## APPLEDORE Briel Computers Replica-1 Plus

PCB v1.1 - v1.1a

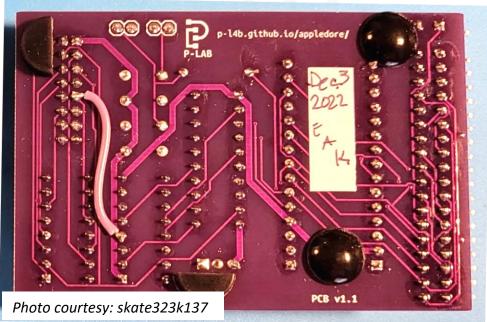
The keyboard connector on the Replica-1 Plus reflects the pinout of the Apple II/II+, so the CLRSCR line is not present. It is therefore necessary to connect the Clear Screen signal to an unused pin of the Apple II standard. Pin 4 has been chosen on both Appledore and Replica-1 Plus.

Put in place all necessary precautions against electrostatic discharge that could damage your devices and connect the two wires as shown in the pictures.
